MINISTERUL CULTELOR ȘI ARTELOR

*Gr. Biserica parohiei Hlinița, jud. Istorjineț
Pocore, dosemne.*

BISERICA DIN HLINTA-BUCOVINA- 1786

Lucrări de întreținere a bisericii monument istoric din Hlînti

Deviz

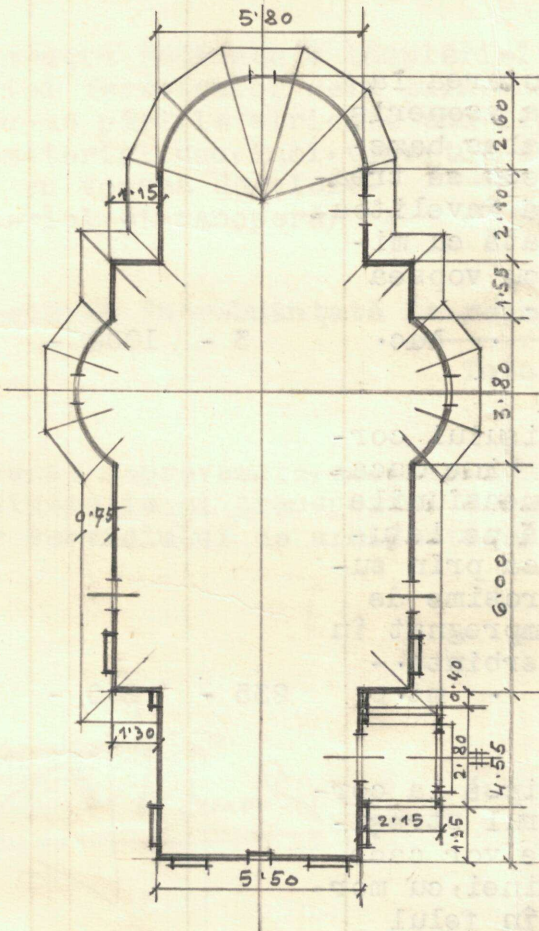
I Devizul este bine și îngrijit redactat. Pr. Gh. Iegura
și corespunde devizului aprobat de Onorata Comisie
în cât sunt de parere să se probe
